COMMISSION ROYALE DES MONUMENTS ET DES SITES  
KONINKLIJKE COMMISSIE VOOR MONUMENTEN EN LANDSCHAPPEN

<b>N/Réf. :</b> UCL20444_704_PU	<b>UCCLE. Avenue Kamerdelles, 29</b>
<b>Gest. :</b> MB	(= façade avant en bordure de la zone de protection de l'habitation H. Génicot)
<b>V/Réf. :</b> 16-46823-2023	<b>Génicot)</b>
<b>Corr:</b> Schragger Noémie	<b><u>PERMIS D'URBANISME</u> : démolir et reconstruire une villa unifamiliale, modifier le niveau des terres et abattre 2 arbres à haute tige</b>
<b>NOVA :</b> 16/PFD/1868852

### Avis de la CRMS

Coupe latérale de la nouvelle construction

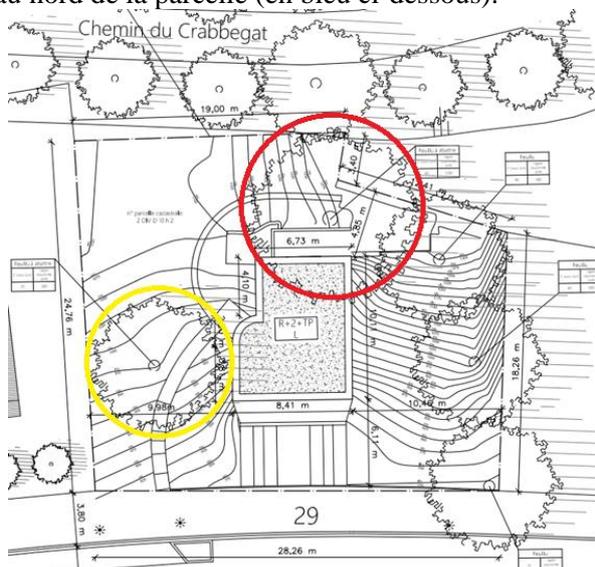
- Le projet n'est pas admissible en termes d'intégration paysagère en ce qu'il ne prend pas en considération les caractéristiques du site vallonné dans lequel il s'inscrit. Si le projet aurait un faible impact sur la Maison Génicot classée, il serait très impactant pour le site classé du chemin

du Crabbegat qui jouxte directement la parcelle concernée par la demande. En effet, du côté sud et est, le long du chemin du Crabbegat, d'importantes modifications du relief du terrain sont prévues pour la construction d'une terrasse et d'un mur de soutènement de 3m de hauteur. Cette intervention est inacceptable car elle modifierait considérablement la pente qui constitue aujourd'hui une transition douce et adéquate vers le vallon et un élément paysager du chemin du Crabbegat. Cette modification pourrait, par ailleurs, avoir un impact sur l'écoulement des eaux vers le site classé.

Plan d'implantation de la situation existante. En rouge l'arbre malade abattu en urgence. En jaune le hêtre sain prévu à l'abattage

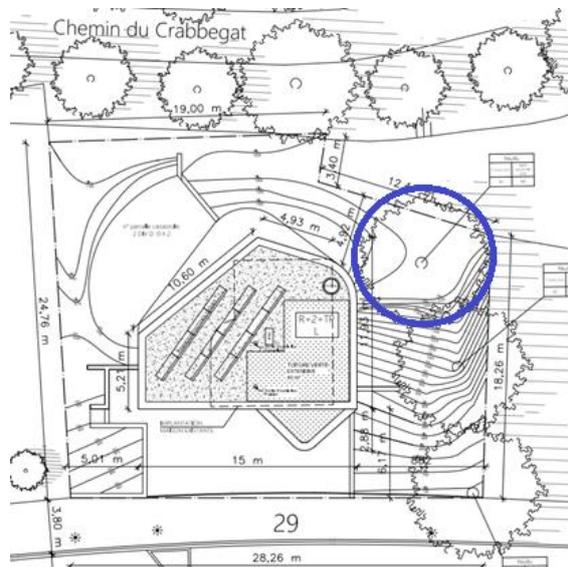
L'implantation de la nouvelle construction nécessiterait l'abattage de deux arbres. Un de ces deux arbres (essence non précisée) a déjà été abattu d'urgence car il présentait un mauvais état sanitaire et menaçait de tomber (en rouge sur le plan ci-dessous). L'autre arbre, un hêtre (Fagus Sylvatica) de 240cm de circonférence à 1,5 m au niveau du sol, présente un bon état sanitaire. Cependant, les travaux envisagés et la nouvelle implantation de l'habitation porteront atteinte à sa survie, selon le rapport d'expertise joint au dossier. Pour éviter tout risque futur lié à un dépérissement de l'arbre, la demande vise à l'abattre de manière préventive.

Par ailleurs, les plans montrent qu'il est prévu de modifier les niveaux des terres au pied d'un 3<sup>ème</sup> arbre au nord de la parcelle (en bleu ci-dessous).

- L'abattage de l'arbre qui présente un bon état sanitaire n'est pas admissible. Les arbres existants, outre leur valeur écologique et naturelle, participent pleinement aux qualités paysagères du lieu et doivent dès lors être considérés comme un atout du site à préserver et valoriser plutôt que comme une contrainte. La CRMS s'oppose donc fermement à l'abattage du hêtre et demande de prendre toutes les précautions nécessaires pour préserver l'ensemble des arbres existants dans les meilleures conditions (pendant et après les travaux). Les modifications de relief et nouvelles constructions au pied d'arbres existants doivent absolument être évitées, ce qui n'est pas le cas du projet.
